Parecer Técnico SEI-GDF n.º 18/2019 -
SEDUH/SUPLAN/COPLU/DIURB

PARECER TÉCNICO - CPA/EIV

Assunto: 3ª Análise do Estudo Prévio de Impacto de Vizinhança - EIV, relativo ao empreendimento denominado “**Centro Comercial Sobradinho**”.

Fig. 3- Proposta atual: área de influência e praças

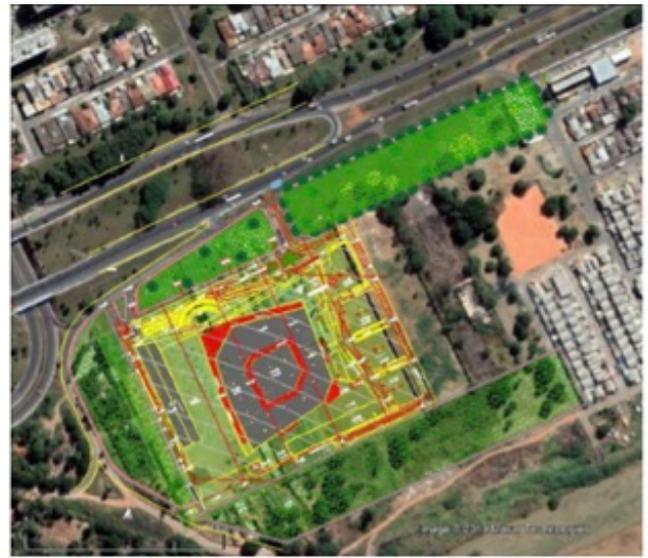
Quanto à área de intervenção das medidas, verifica-se que a área de intervenção proposta no estudo atual foi ampliada, como demonstrado abaixo:

Além disso, também acatou a sugestão do Parecer Técnico nº 005/2019 – SEDUH/SUPLAN/COPLU/DIURB quanto à inserção do empreendimento de forma harmônica com a ocupação adjacente, recomendando a elaboração e execução de obras de projeto paisagístico em duas praças localizadas na vila DNOCS (itens 3 e 4 da Tabela 3) e elaboração e execução de projeto do tipo SIV, complementando o sistema viário local da Vila (itens 5 e 6 da Tabela 3), como ilustrado nas figuras 3 e 4 acima.

Deste modo, vê-se que o EIV apresentado incorporou as recomendações feitas pela CPA/EIV no Parecer Técnico nº 005/2019 – SEDUH/SUPLAN/COPLU/DIURB quanto à proposição de medidas mitigadoras e potencializadoras dos impactos causados na sua vizinha Vila DNOCS.
